MESYUARAT JAWATANKUASA PERUBAHAN KERJA NO.1 HINGGA NO.5 PERINGKAT PEGAWAI PENGUASA / PENGARAH PROJEK BAHAGIAN PEMBANGUNAN DAN PELAKSANAAN PROJEK KPKT BIL.10/2021

Nama Projek : **CADANGAN PEMBINAAN PROJEK BALAI BOMBA BEAUFORT, SABAH**

No. Kontrak : **KPKT/CPPP/JMPB/14/15/2019**

2.0 SENARAI KELULUSAN PERUBAHAN KERJA

KPK No.1 - PERUBAHAN SAIZ DAN LOKASI BANGUNAN SESB

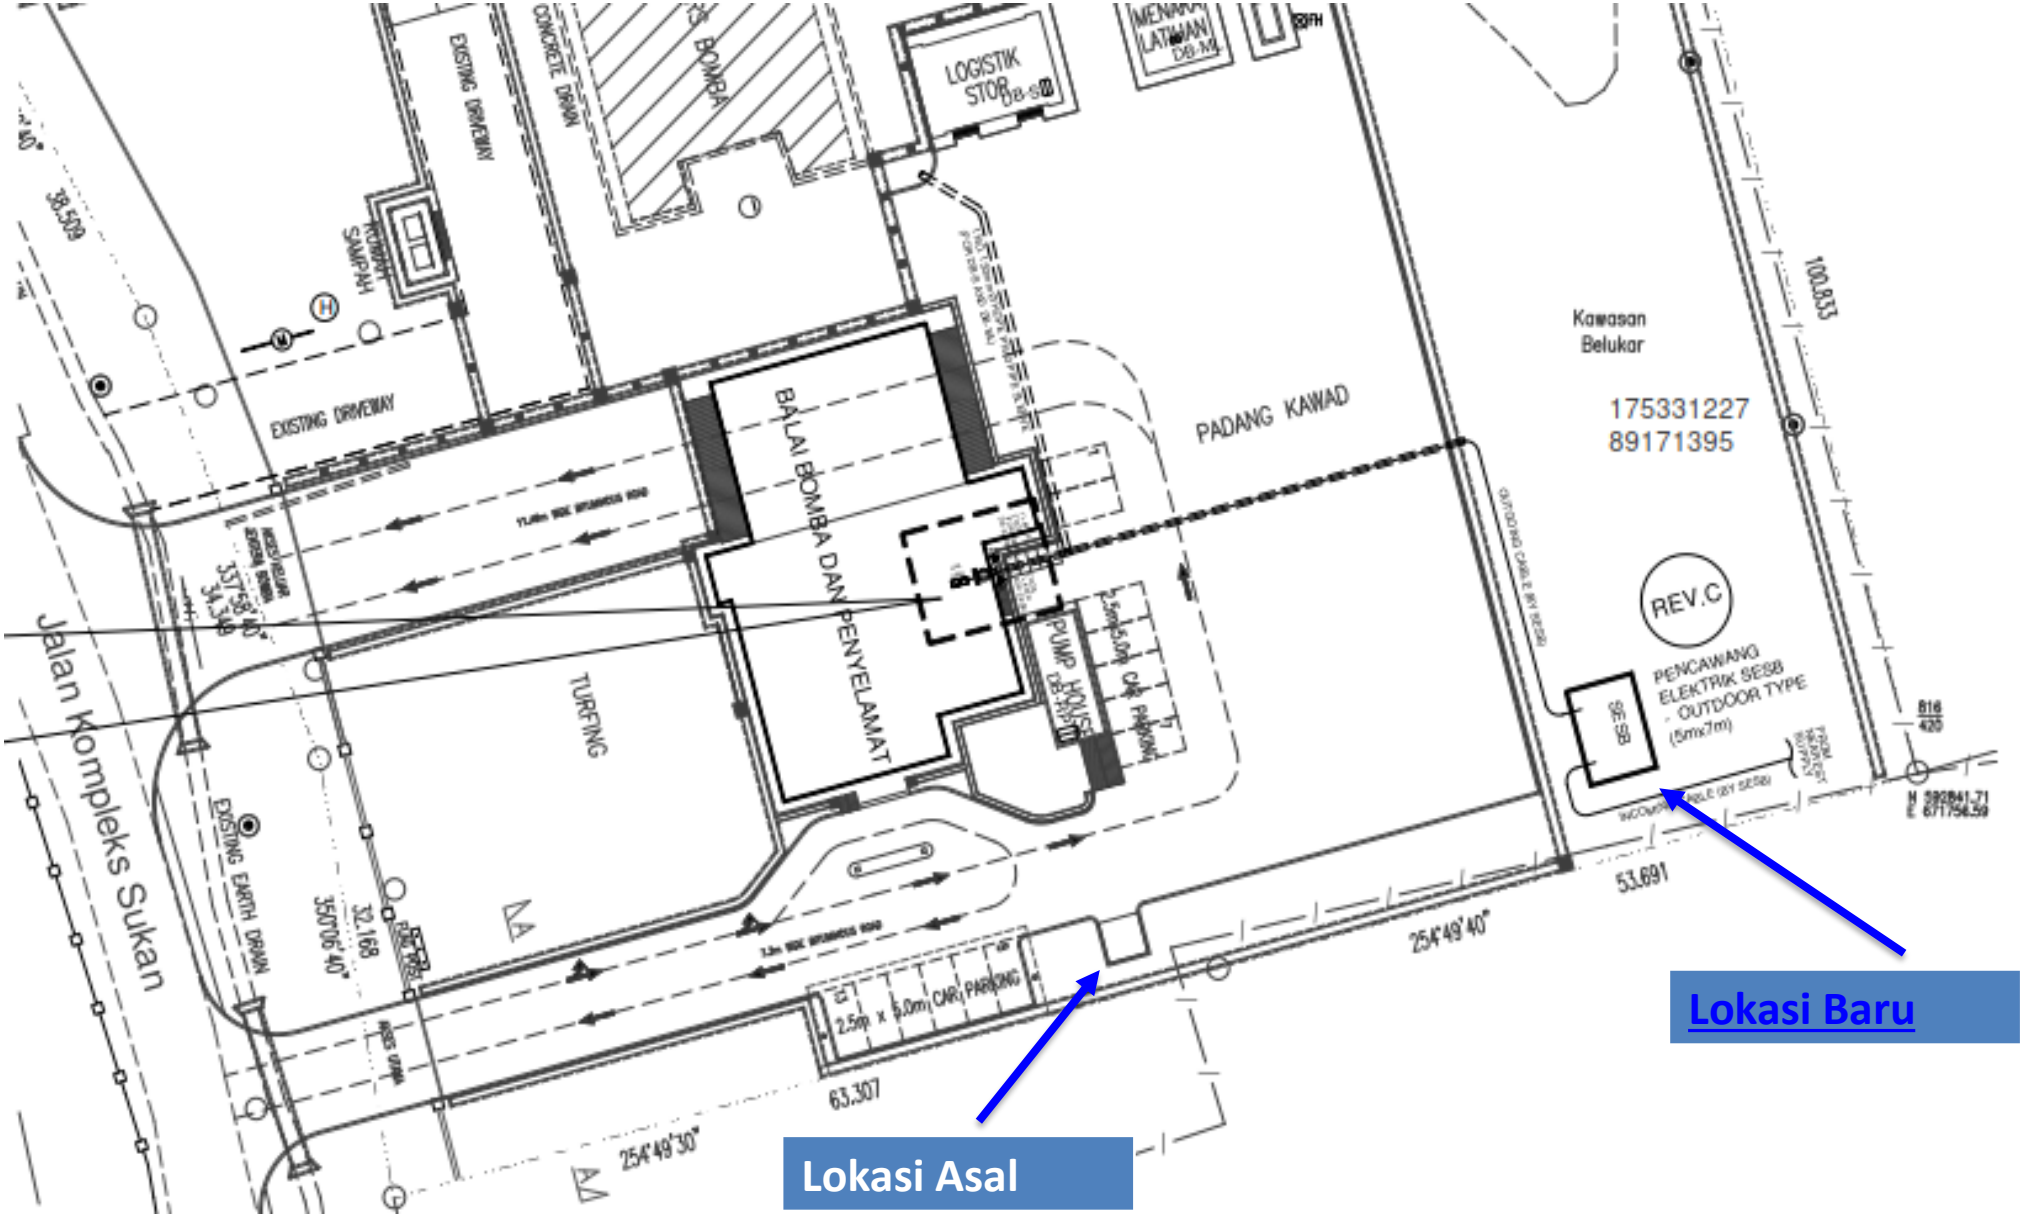
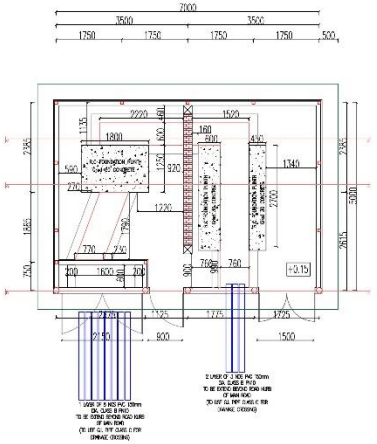
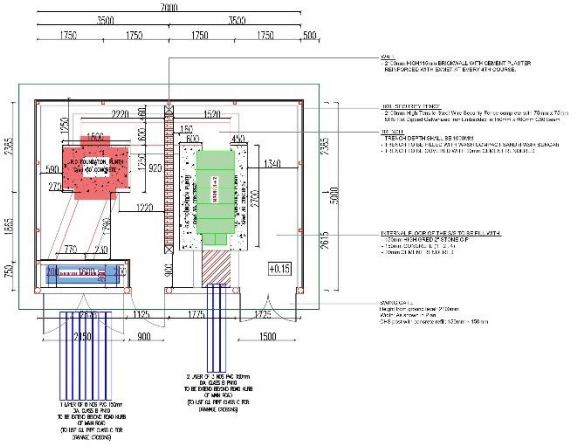
Huraian Perubahan Kerja	Justifikasi Perubahan Kerja
Perunding M&E Perubahan melibatkan lokasi dan saiz Pencawang SESB mengikut kehendak dan rekabentuk piawai yang ditetapkan oleh pihak SESB.	**Perunding M&E** Perunding Jurutera M&E perlu mengubah lokasi dan saiz Pencawang SESB seperti diminta oleh pihak SESB setelah beberapa sesi perbincangan dan lawatan tapak dibuat. Ini adalah berdasarkan kehendak SESB seperti dibangkitkan dalam Mesyuarat Tapak dari awal pelaksanaan projek. Surat SESB dilampirkan untuk makluman dan rekod pihak

Bersama ini dikemukakan semula satu (1) set salinan pelan tapak Lukisan No. JPI/U277/19/DP/SESB REV.A yang menunjukkan lokasi baru Pencawang Elektrik (Outdoor type-6m x8m termasuk apron) untuk ulasan pihak tuan selanjutnya.

2. Untuk maklum pihak tuan, pihak Sabah Electricity Sdn. Bhd. (SESB) telah menerima dan meneliti semula pelan pembangunan bagi lokasi pembinaan tapak pencawang elektrik baharu seperti yang telah dikemukakan oleh pihak tuan.

3. Sehubungan dengan itu, pihak SESB Kawasan Beaufort tiada sebarang halangan bagi lokasi tersebut dan ingin dimaklumkan bahawa pemilihan lokasi ini haruslah mempunyai kemudahan akses keluar dan masuk bagi kenderaan serta pekerja SESB untuk melakukan kerja-kerja penyelenggaraan dan pembaikan pada bila-bila masa sahaja.

4. Oleh yang demikian, pihak tuan adalah diminta untuk memajukan semula rekabentuk pencawang elektrik yang lengkap serta cadangan laluan kabel *incoming* dan *outgoing* untuk komen dan kelulusan pihak SESB selanjutnya.

K.P.K No.2 - PERUBAHAN STRUKTUR BLOK UTAMA

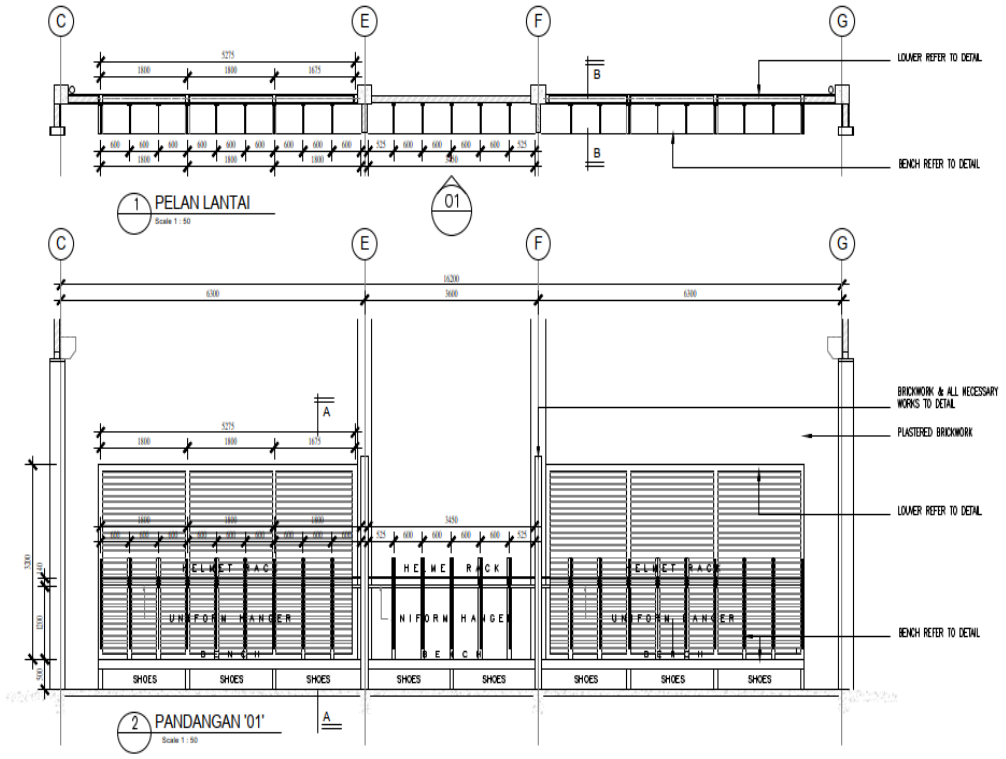
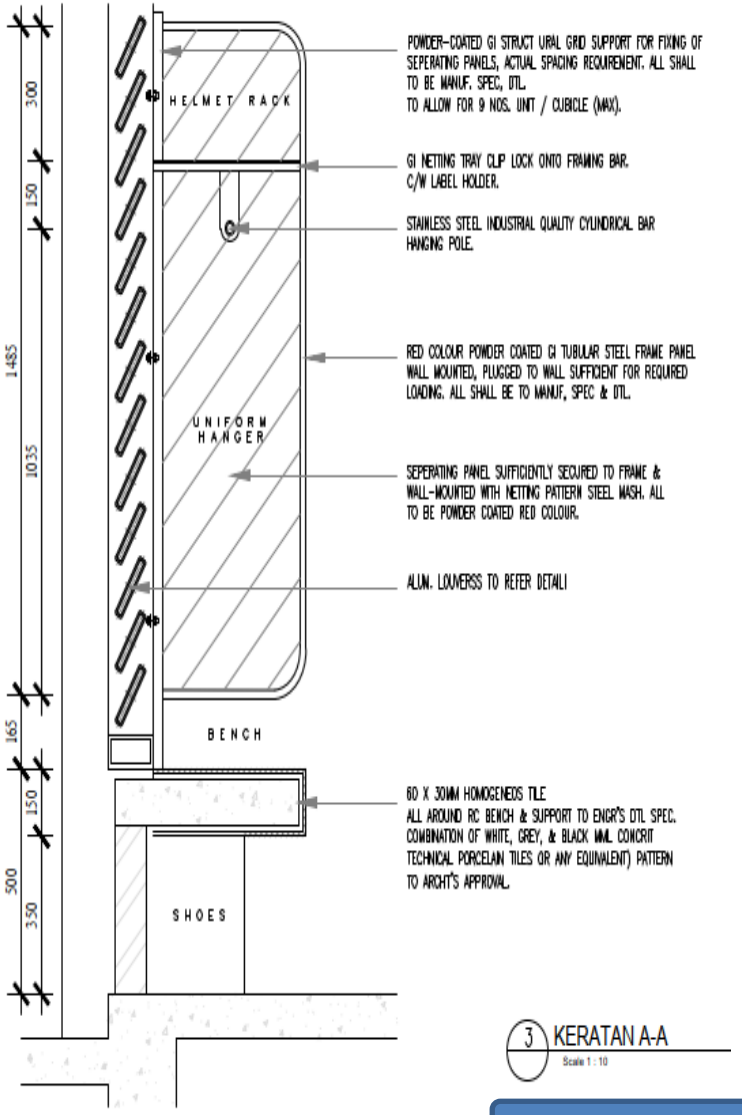
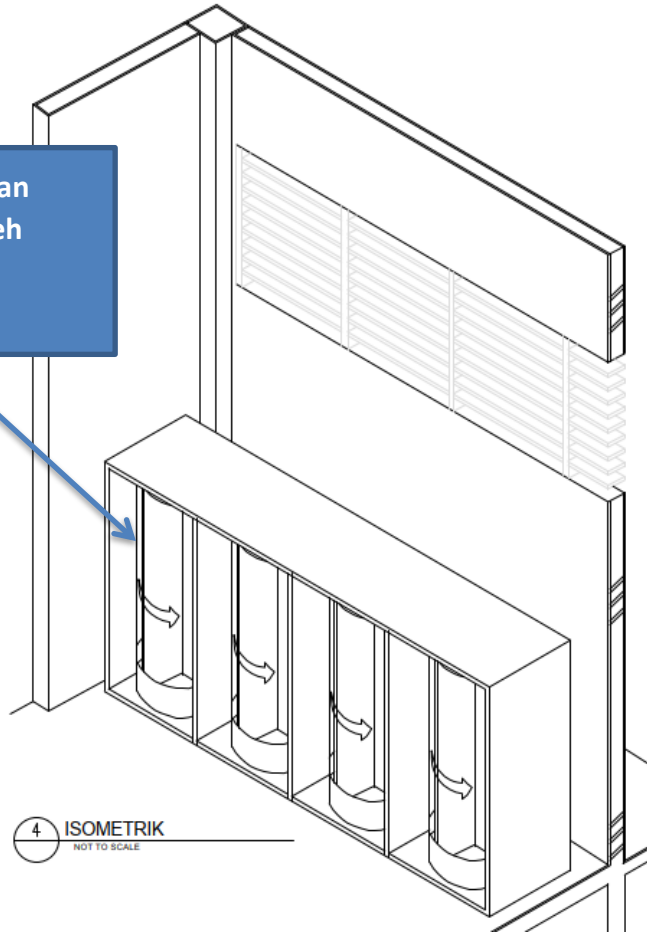
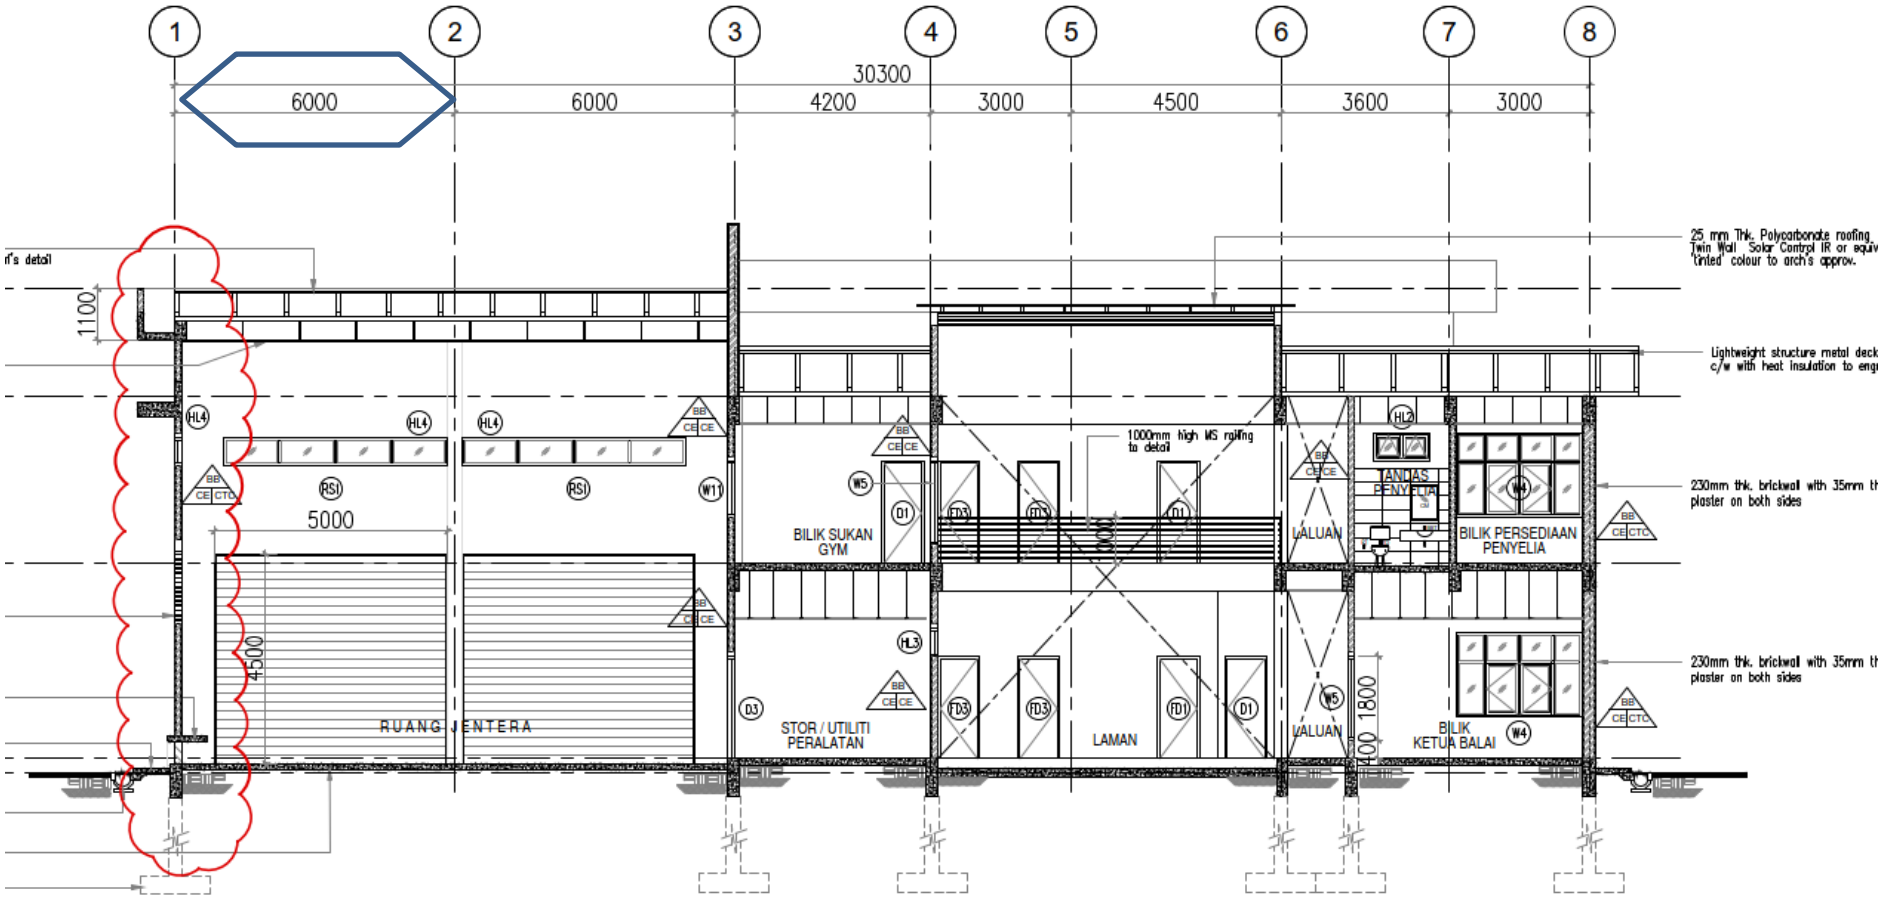
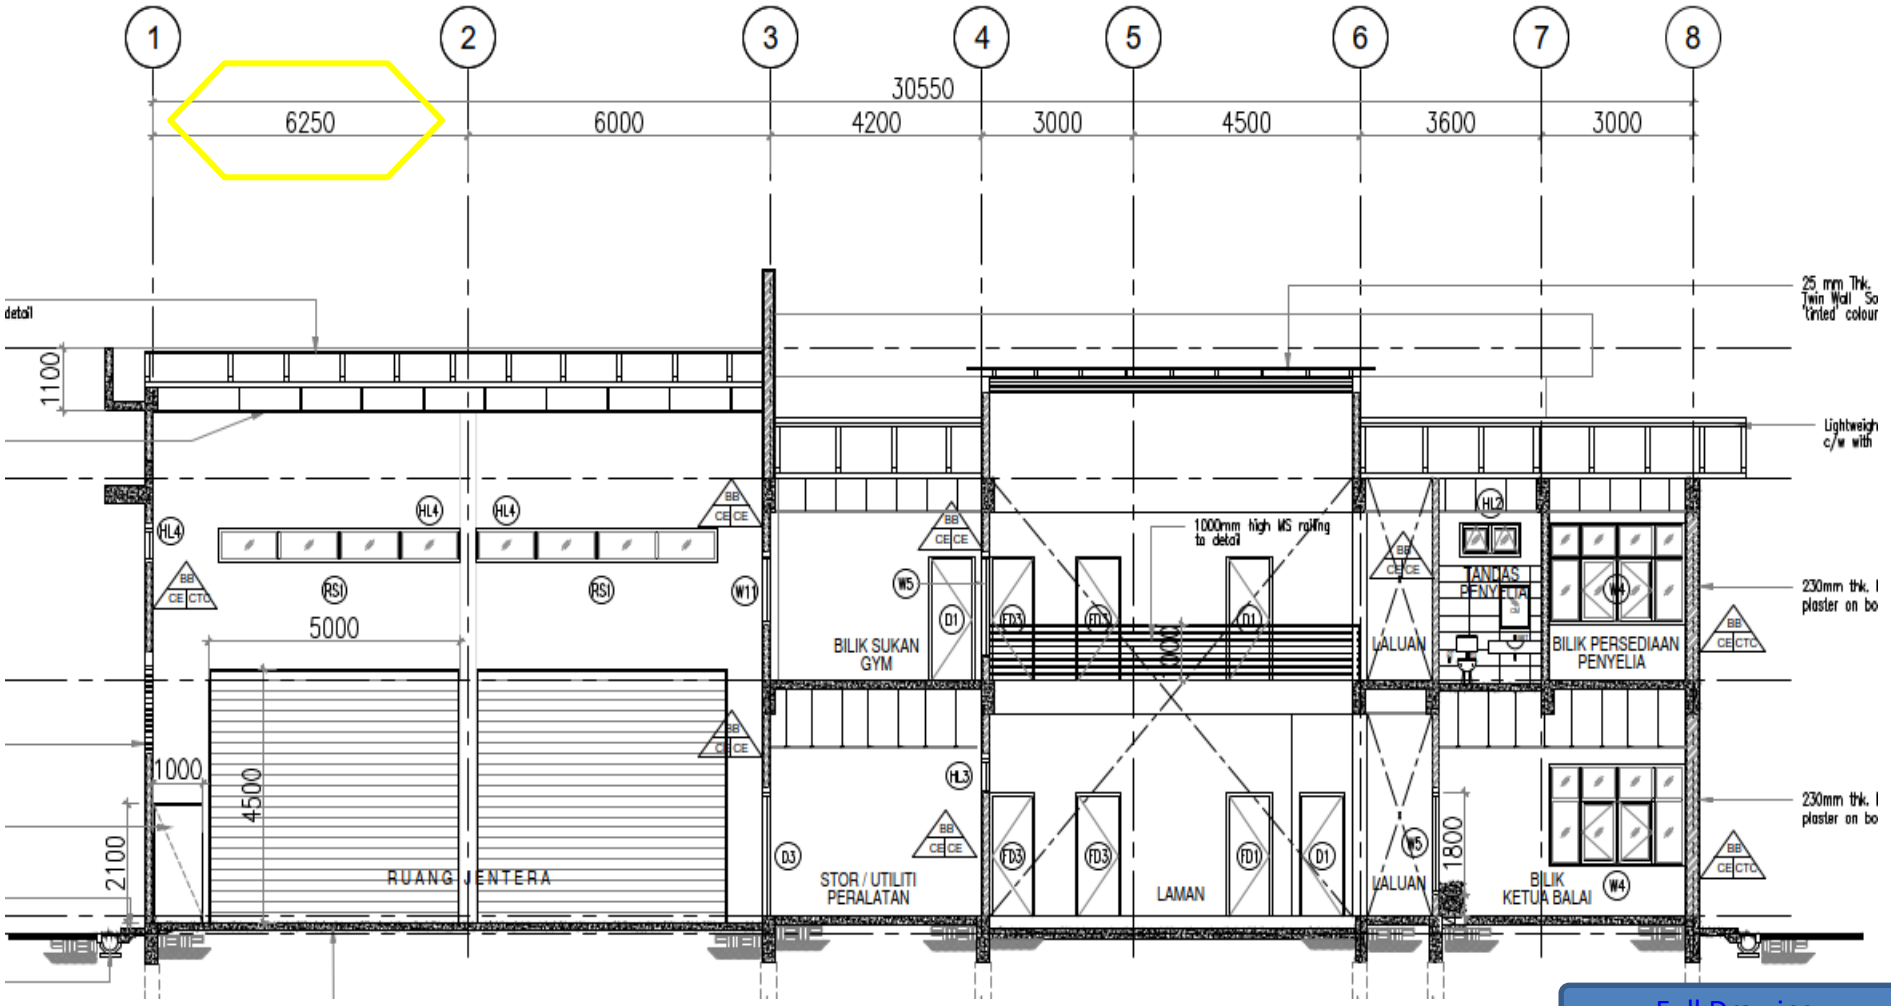
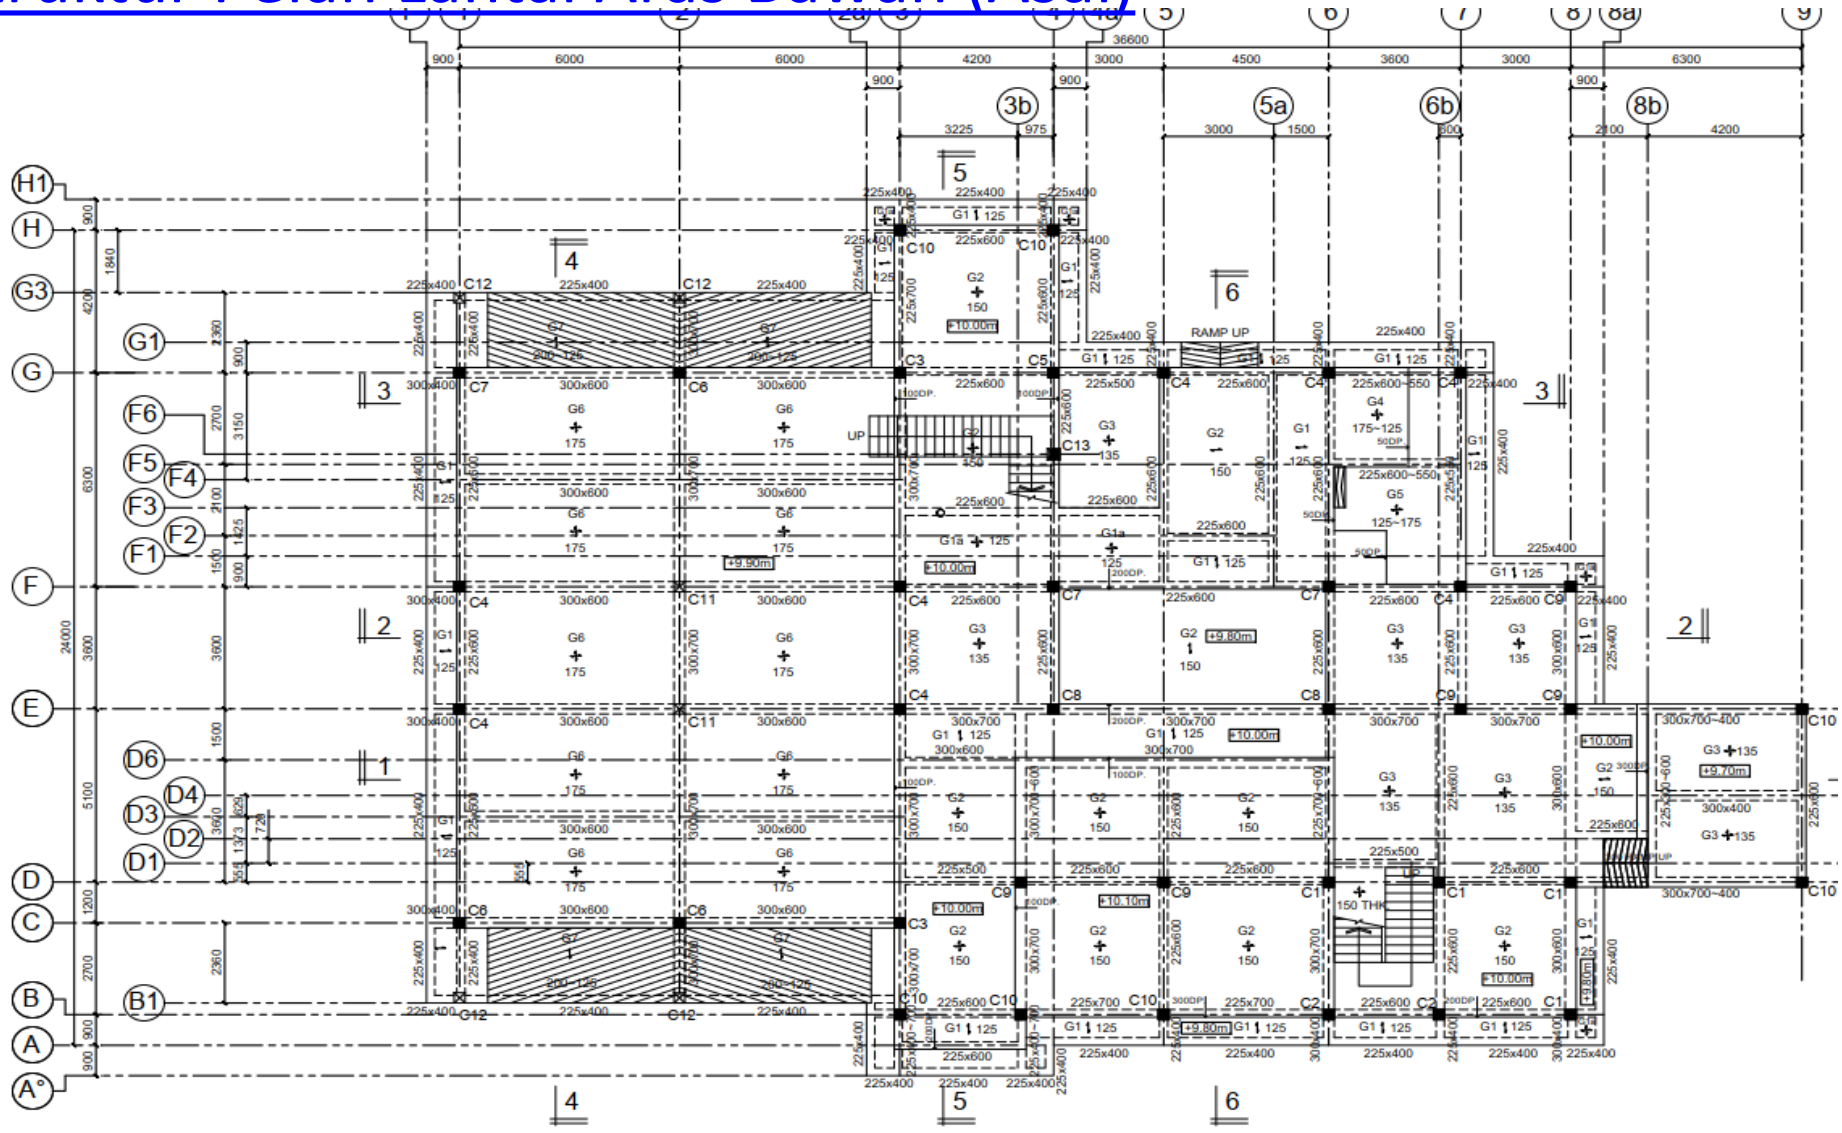
Huraian Perubahan Kerja	Justifikasi Perubahan Kerja
1) Perunding Arkitek Perubahan rekabentuk RC Bench kepada Kabinet Peralatan yang memerlukan kelebaran 1 meter di Ruang Jentera, melibatkan perubahan Grid 1 – Grid 2 (250mm tambahan kelebaran)	**1)Perunding Arkitek** Rekabentuk RC Bench tidak lagi digunapakai dan digantikan kepada Kabinet Peralatan mengikut kehendak JBPM
2) Perunding C&S Perubahan rekabentuk struktur blok utama	**2) Perunding C&S** Perubahan reka bentuk stuktur mengikut lukisan pembinaan arkitek. Penambahbaikan rekabentuk/ penjelasan lukisan dan penyelarasan lukisan pelan dengan lukisan terperinci.
